改善箇所説明図

「不具合発生箇所」

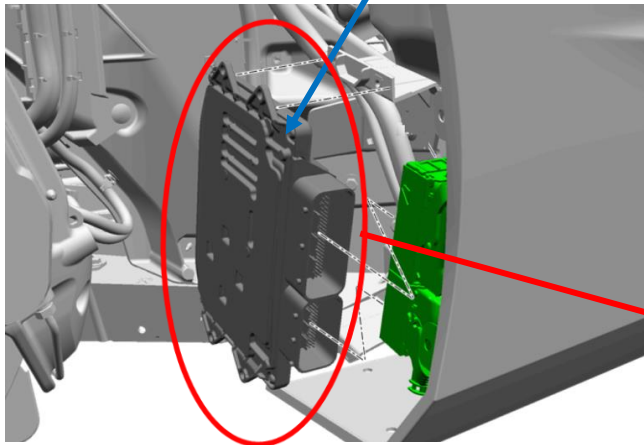
不 具 合 部 品

は、トランスミッションコントロール
モジュールを示す。

トランスミッションコントロールモジュールのソフトウェアが不適切なため、他のコントロールモジュールと通信不良が発生し、通信不良を検出した場合、警告灯が点灯しないことがある。そのため、予期せぬ状況でコーナリング時に本来の性能が発揮できないなどの影響が出るおそれやエンジン始動後にパーキングロックが解除されないことにより、最悪の場合、走行できなくなるおそれがある。

全車両、トランスミッションコントロールモジュールのソフトウェアをアップデートする。

運転席側 A ピラー(下側ドアヒンジの下)に緑色ペイントを塗布する。
